VEB STERN-RADIO BERLIN

FERNSEHEN

INFORMATION

IN DER PRODUKTION EINGEFÜHRTE ÄNDERUNGEN DER SCHALTUNGEN DES FERNSEHGERÄTES „WEISSENSEE“

Ablenkspule

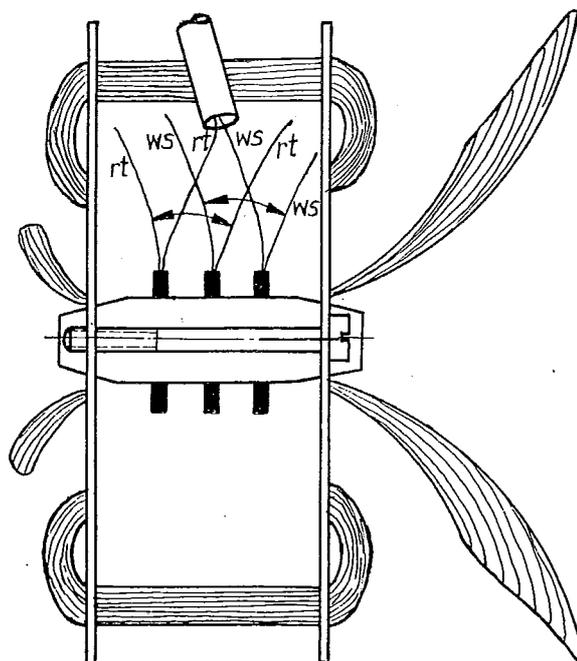
2. Die Verringerung von Einschwingstreifen auf der linken Bildhälfte kann durch Austausch der Zuleitungen der Bildspulen in der Ablenkeinheit erreicht werden. Der Austausch sämtlicher Leitungen muß mit rot gegen rot und weiß gegen weiß erfolgen. Vergleichen Sie bitte vorstehende Skizze, die sich auch auf das an den unteren Lötstützpunkten liegende Spulenpaar bezieht.
